**DIRECCIÓN DE AUDITORÍA DE PROYECTOS
DEPARTAMENTO SEGUIMIENTO DE PROYECTOS**

No. 02/IT/2022/DSP/DAP

INFORME DE VERIFICACIÓN TÉCNICA DEL PROYECTO:

**"Construcción, Ampliación y Mejoras de la Sala de Consulta,
Ginecología, Adulto Mayor. Discapacidad y Mujeres Embarazadas
del Antiguo Hospital Gabriela Alvarado"**

Imagen 2: se puede observar los joist existentes sin restauración con pintura anticorrosiva.

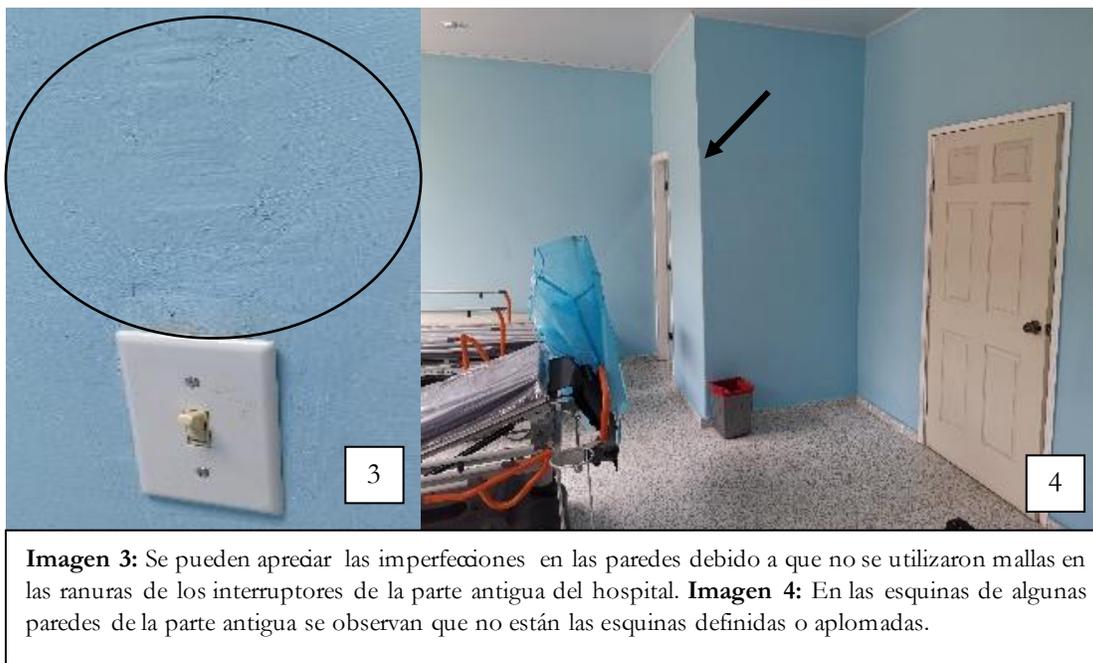
También en las áreas de Rayos X no se cambió la estructura para sostener el techo únicamente se cambió la lámina, no existe registro donde se autorizó este cambio; considerando que en el momento de la visita se observó que no se le dio el mantenimiento adecuado a los joist existentes del techo en esta área ya que presenta corrosión (observar imagen 2).

Imágenes Numeral 1, No existen obras accesorias para adaptaciones de adultos mayores y discapacidad

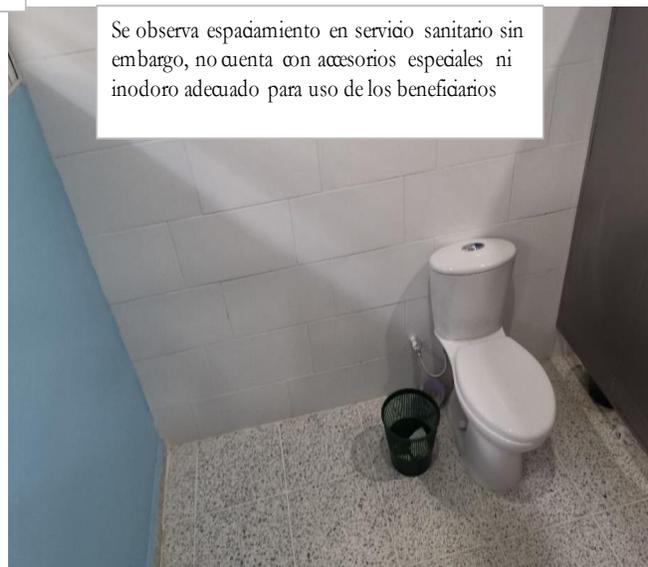
Se observa la pequeña rampa en la entrada al triaje sin embargo, no hay acceso para el ingreso de la calle a la acera y por consiguiente a las puertas de entrada del hospital.

Se observa espaciamiento en servicio sanitario sin embargo, no cuenta con accesorios especiales ni inodoro adecuado para uso de los beneficiarios
